**Всемирный форум для согласования правил
в области транспортных средств**

Рабочая группа по пассивной безопасности

Семьдесят вторая сессия

Правила № 17 ООН (прочность сидений)**Предложение по поправкам серии 11 к Правилам № 17
ООН (прочность сидений)****Представлено экспертом от Германии***

Образец В

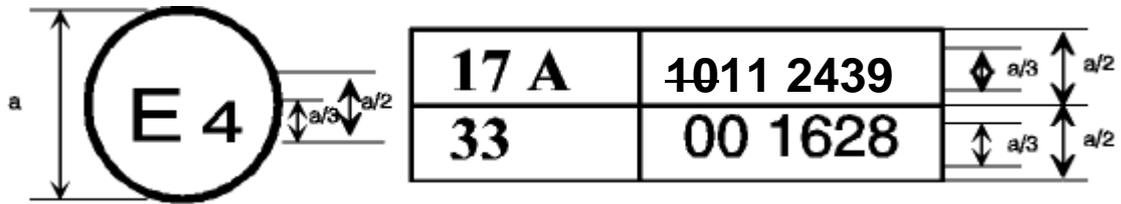
Приведенный выше знак официального утверждения, проставленный на транспортном средстве, указывает, что на данном типе транспортного средства установлены сиденья, которые не оборудованы или не могут быть оборудованы подголовниками, и что он официально утвержден в Нидерландах (E4) в отношении прочности сидений и их креплений на основании Правил № 17 ООН под номером официального утверждения ~~10~~112439. Первые две цифры номера официального утверждения указывают, что к моменту предоставления официального утверждения Правила уже содержали поправки серии ~~10~~ 11.

Образец D
(см. пункт 4.5 настоящих Правил)

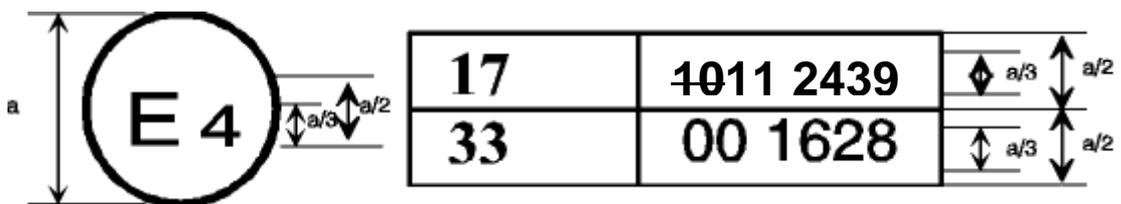
Приведенный выше знак официального утверждения, проставленный на транспортном средстве, указывает, что данный тип транспортного средства официально утвержден в Нидерландах (E4) в отношении сидений, на которых не установлены или не могут быть установлены подголовники, на основании Правил № 17 ООН и Правил № 33 ООН¹. Знак официального утверждения указывает, что к моменту предоставления официальных утверждений Правила № 17 ООН включали поправки серии 40 11, а Правила № 33 еще были в их первоначальном варианте».
